DODATEK č. 8 ke smlouvě o dílo uzavřené dne 17. 12. 2019

2.1. Smluvní strany uzavřely dne 17. 12. 2019 Smlouvu o dílo, jejímž předmětem je zhotovení stavby s názvem „**Výukové centrum zpracování zemědělských produktů II.**“ (dále také jen „**Smlouva**“). Smluvní strany ke Smlouvě rovněž uzavřely dne 18. 8. 2020 dodatek č. 1, dne 2. 11. 2020 dodatek č. 2, dne 11. 2. 2021 dodatek č. 3, dne 28. 5. 2021 dodatek č. 4, dne 31. 8. 2021 dodatek č. 5, dne 22. 10. 2021 dodatek č. 6 a dne 14. 12. 2021 dodatek č. 7.

- 3.2. Rozsah dohodnutých změn je definován obsahem změnových listů č. 32, 59, 66, 75, 84, 90, 91, které jsou nedílnou součástí tohoto dodatku jako jeho příloha č. 1.

Změnový list č. 59

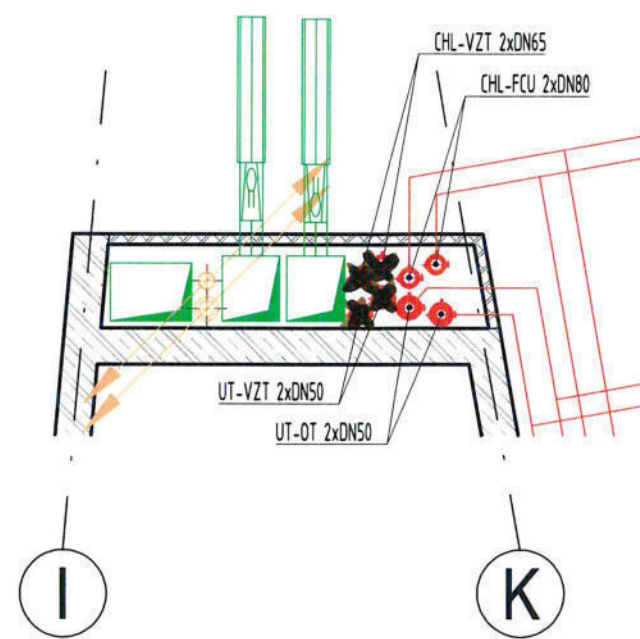
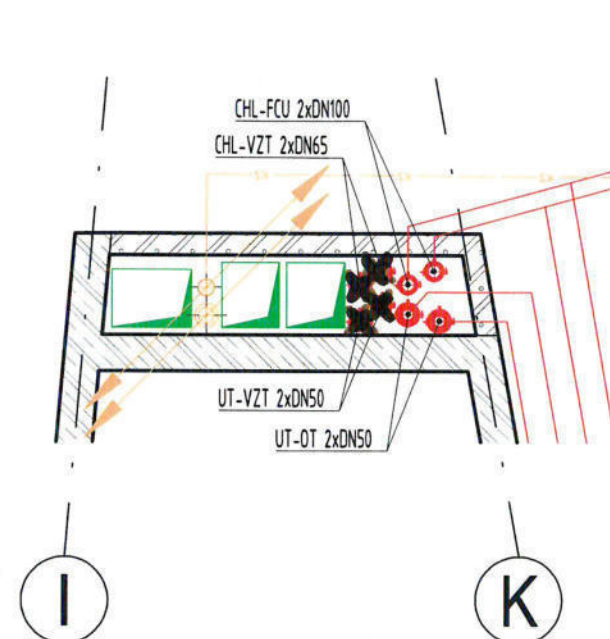
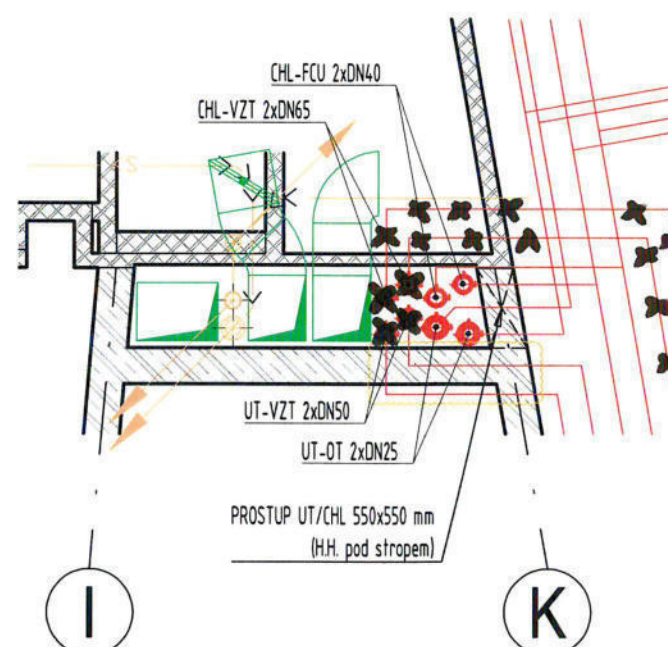
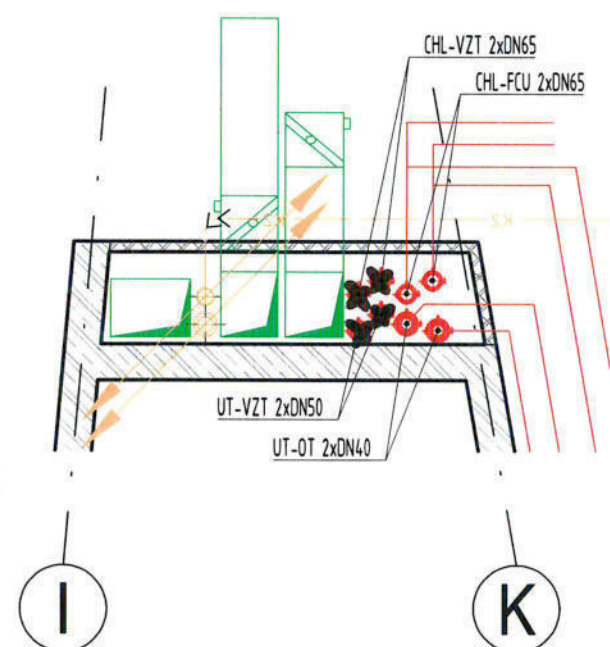
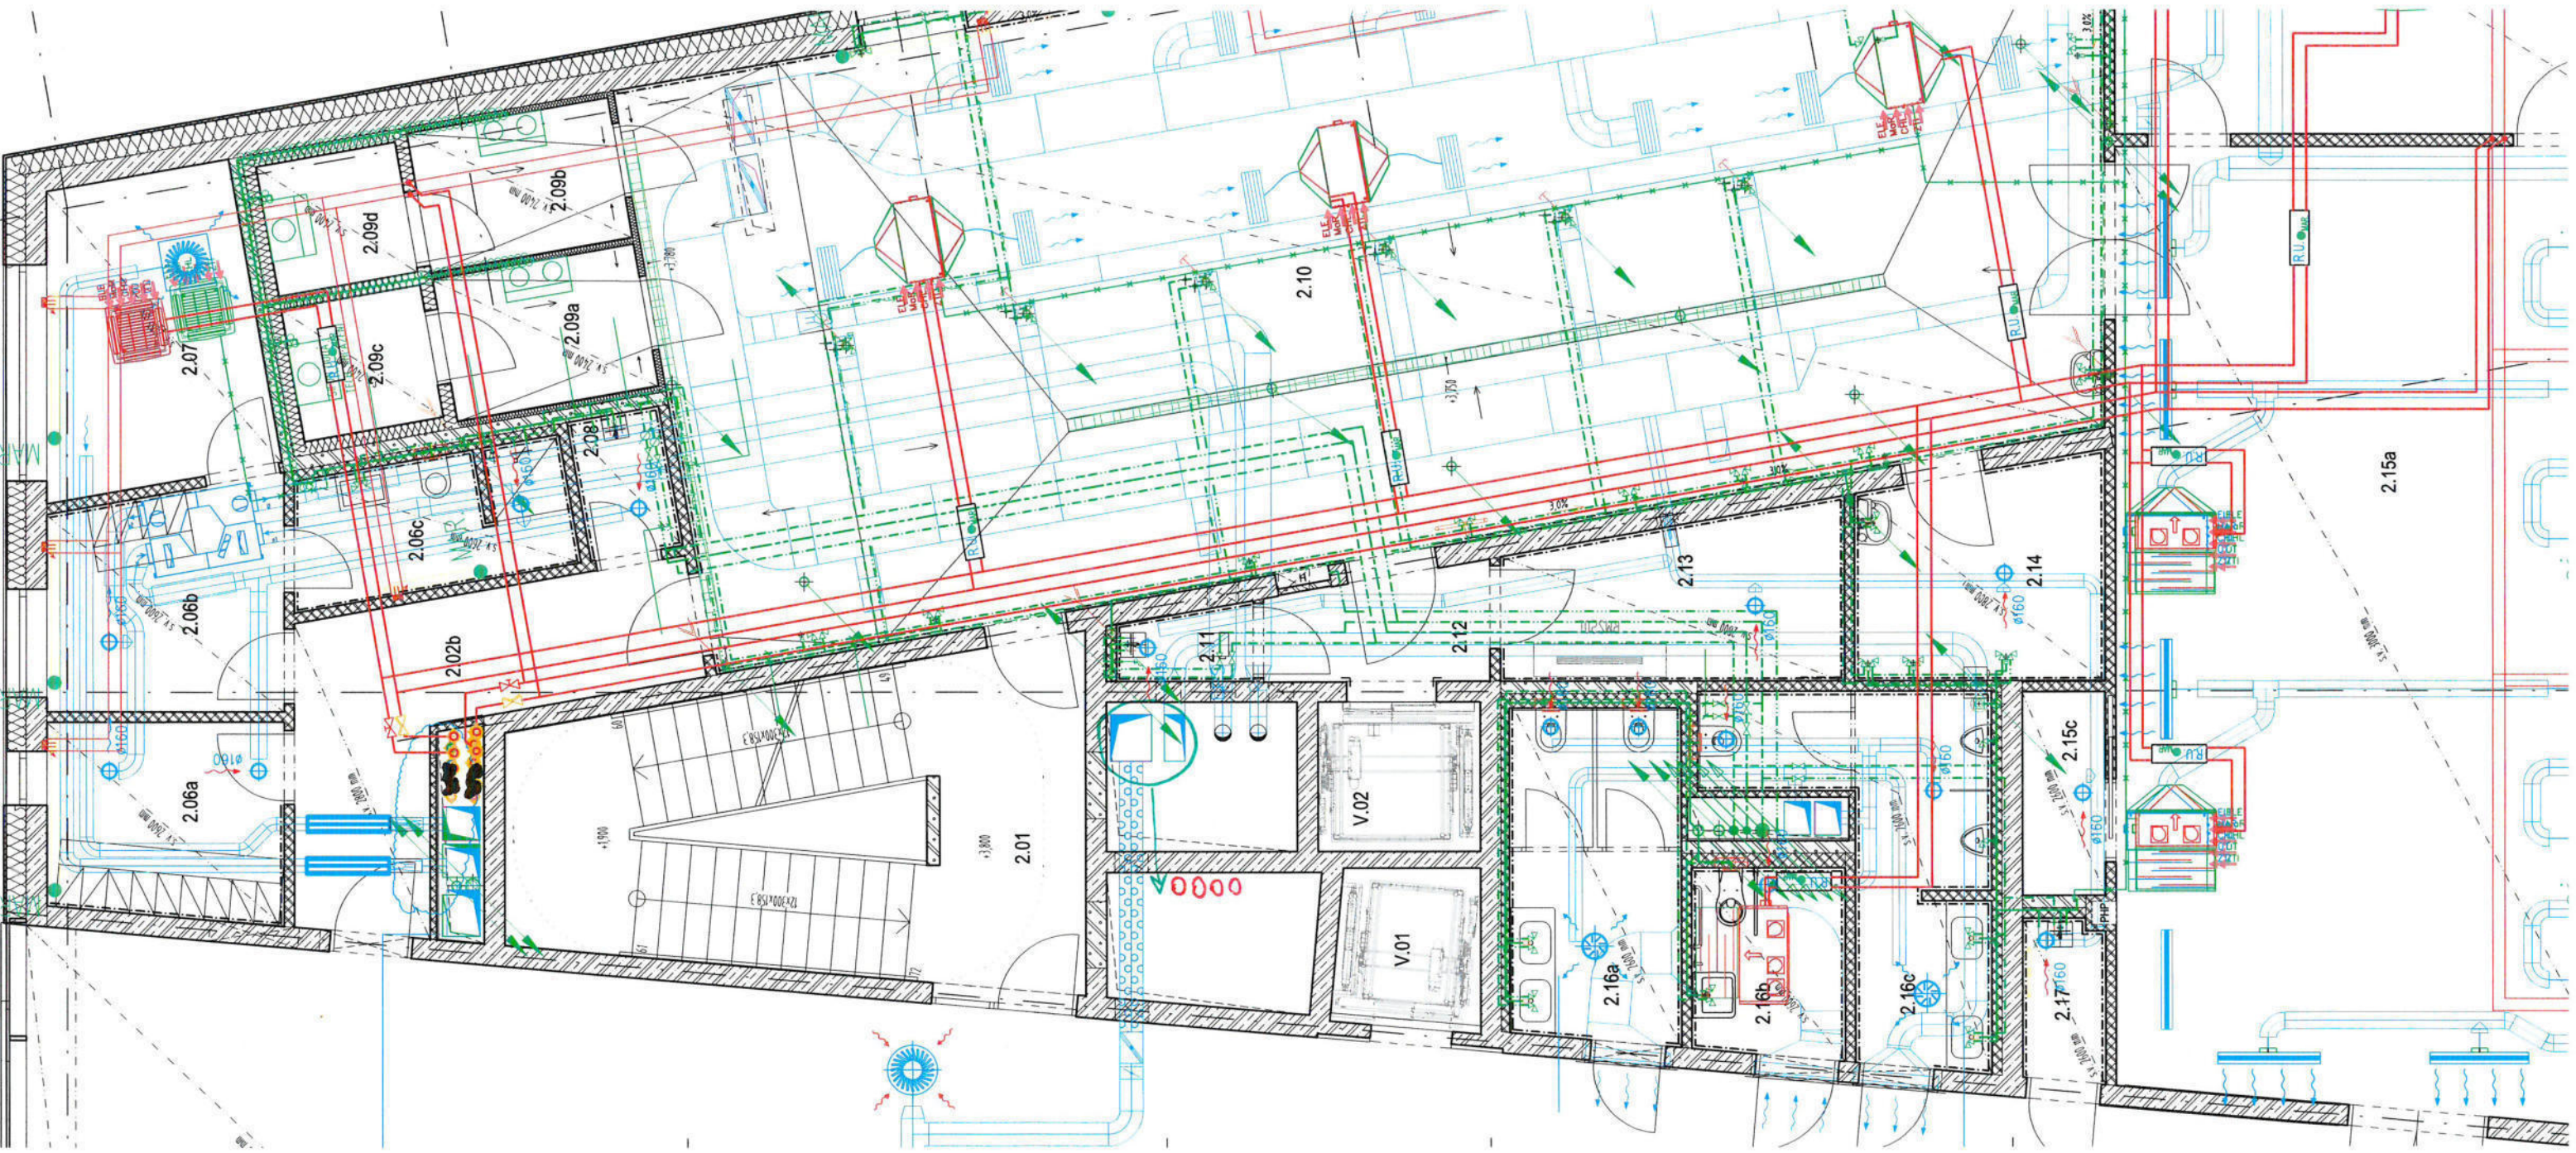
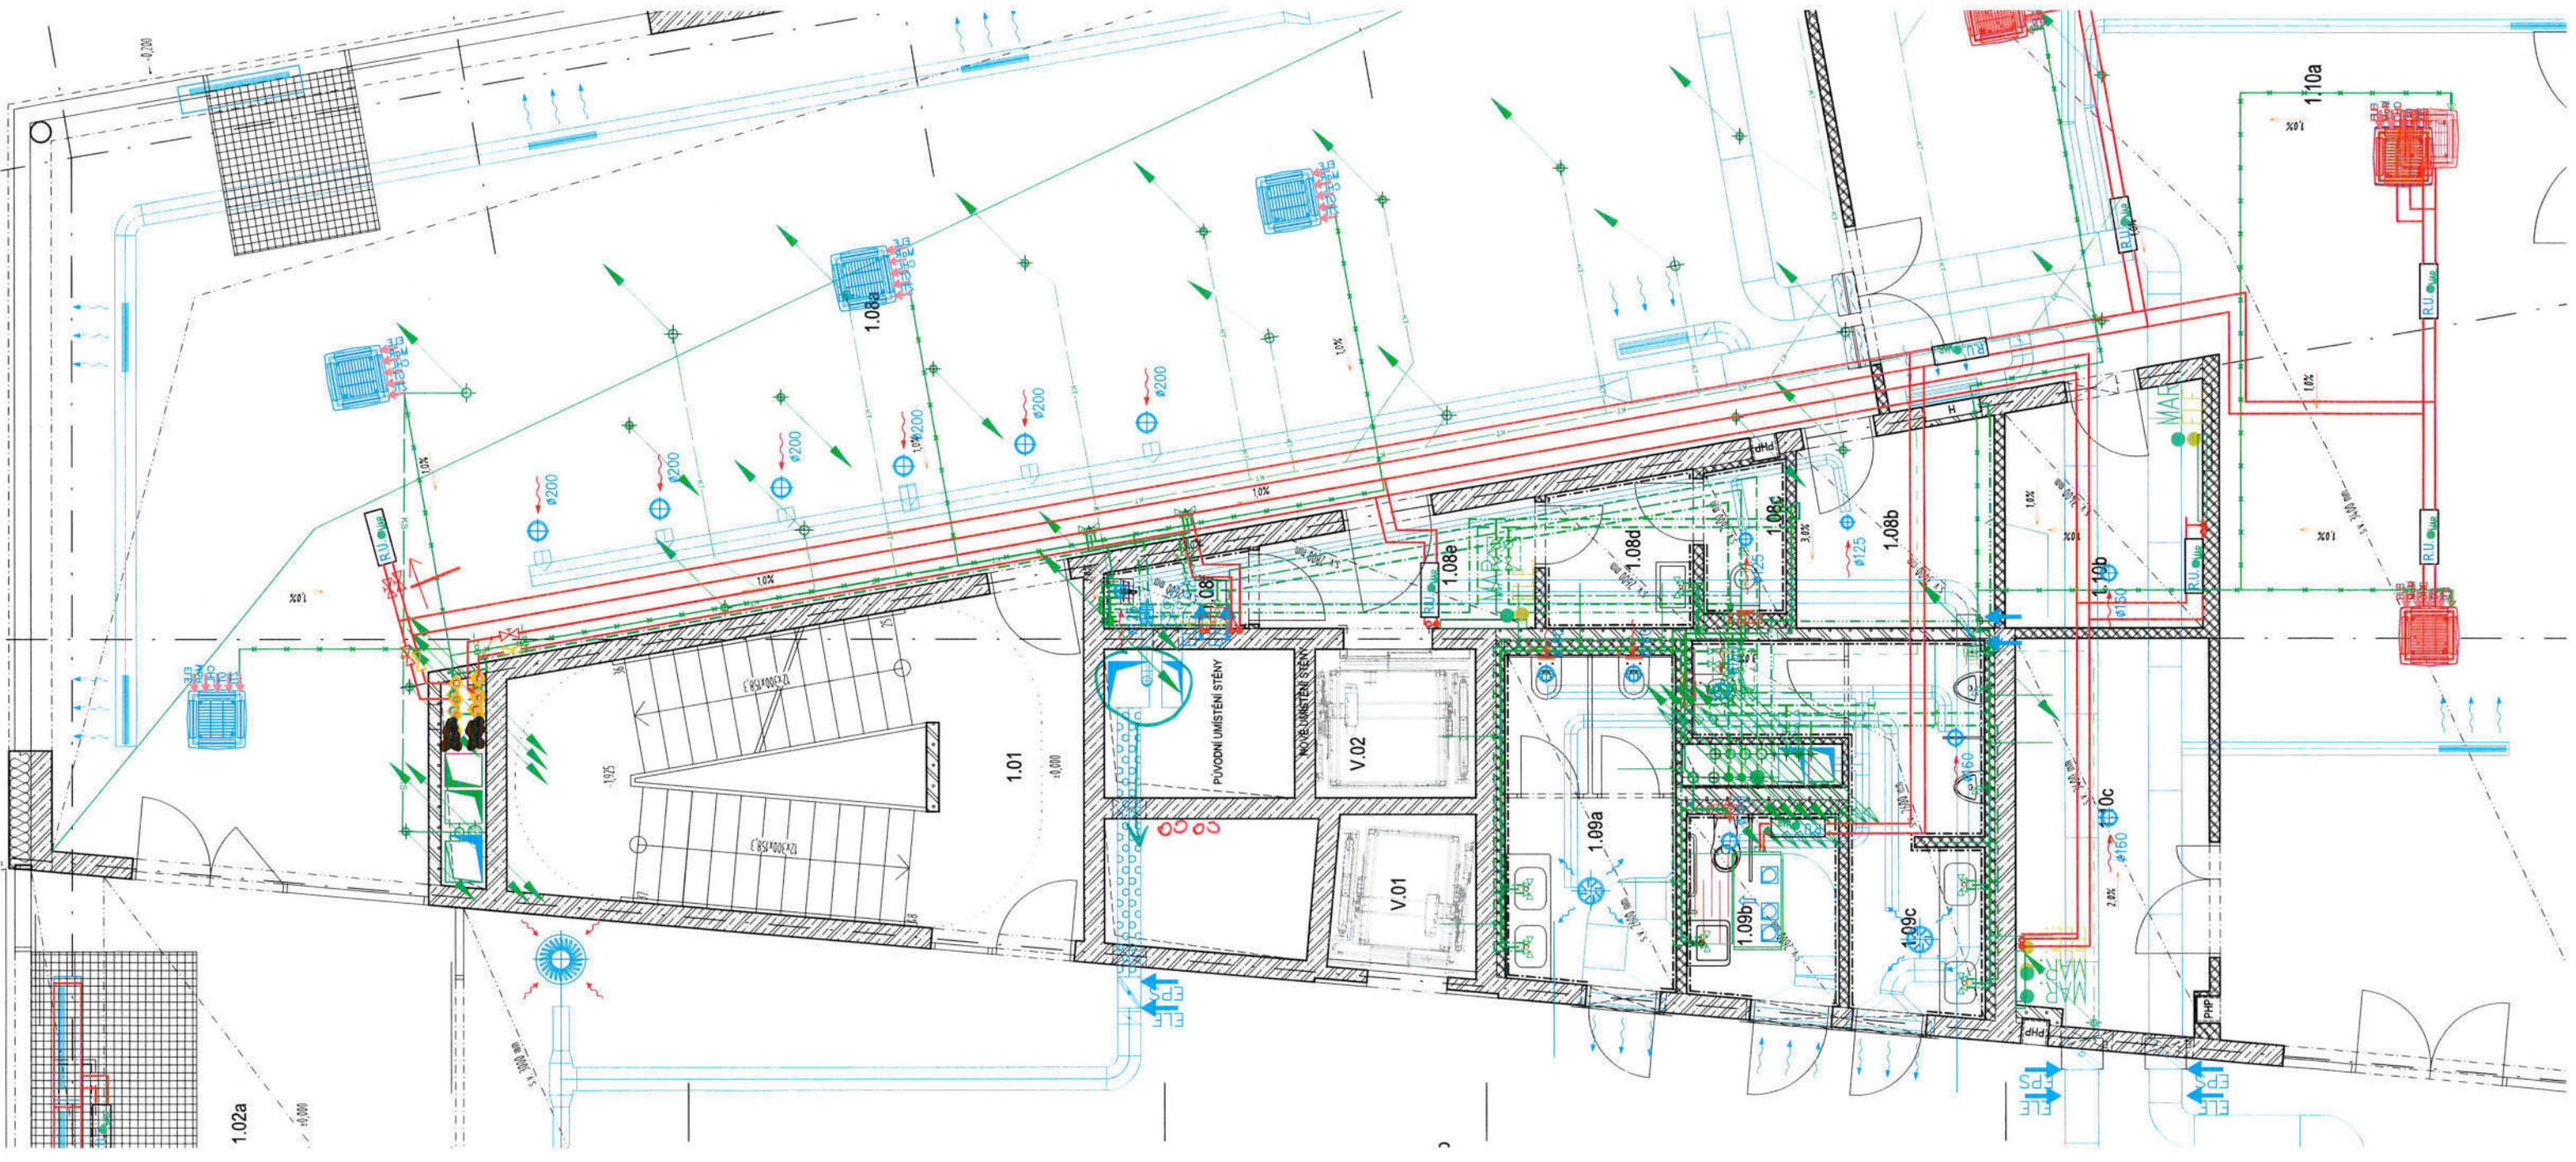
Nové řešení: Změna trasy vytápění a chlazení z 1.PP do 4.NP																							
Původní řešení v PD: Neproveditelná trasa chlazení a vytápění v šachtě vzhledem k rozměrům potrubí a dalším trubním vedením v šachtě.																							
Změna má vliv do následujících profesí (oblast projektové dokumentace) Technika prostředí staveb																							
Dílčí cenový dopad <table border="1"> <thead> <tr> <th></th><th>MJ</th><th>Výměra</th><th>Jedn. cena Kč (bez DPH)</th><th>Cena Kč (bez DPH)</th></tr> </thead> <tbody> <tr> <td>Odpočet:</td><td>kpl</td><td>1</td><td>0,00</td><td>0,00</td></tr> <tr> <td>Přípočet:</td><td>kpl</td><td>1</td><td>226 084,97</td><td>226 084,97</td></tr> <tr> <td>viz příložený položkový rozpočet o počtu 2 stran</td><td></td><td>celkem</td><td></td><td>226 084,97 Kč</td></tr> </tbody> </table>					MJ	Výměra	Jedn. cena Kč (bez DPH)	Cena Kč (bez DPH)	Odpočet:	kpl	1	0,00	0,00	Přípočet:	kpl	1	226 084,97	226 084,97	viz příložený položkový rozpočet o počtu 2 stran		celkem		226 084,97 Kč

Demontáž a přesun stoupačky ÚT - VZT (S12)

Vyřázení dodavatele/vliv na termín:			
Dne: 22.01.17	za dodavatele: HAVELK	Podpis:	
Vyřázení TDS:			
Souhlasím.			
Dne: 2.2.2022	za TDS: PRISLINGER	Podpis:	
Vyřázení projektanta/vliv na PD:			
Souhlasím.			
 K4 a.s. Kociánka 870, 612 01 Brno-Sadová IČ 60734396, DIČ CZ60734396 Kancelář Praha Kuchlovská náměstí: 1391/11, 160 00 Praha			
Dne: 28.1.2022	za projektanta: ZGRADA	Podpis:	
Vyřázení objednatele:			
Souhlasím.			
Dne: 3.2.22	za objednatele:	Podpis:	
ZÁVĚR:			
Tyto změny nemají vliv na HMG stavby. Cena stavby se zvýší o 226.084,97,- Kč.			
Jedná se o změnu závazku ze smlouvy na veřejnou zakázku dle Zákonu č. 134/2016 Sb. ZZVZ, dle § 222, odstavce 5.			
Tento Změnový list stavby je podkladem pro uzavření dodatku ke Smlouvě. Nedílnou součástí ZL jsou přílohy obsahující všechny doklady, které zdůvodňují oprávněnost změnového listu, včetně ocenění změn.
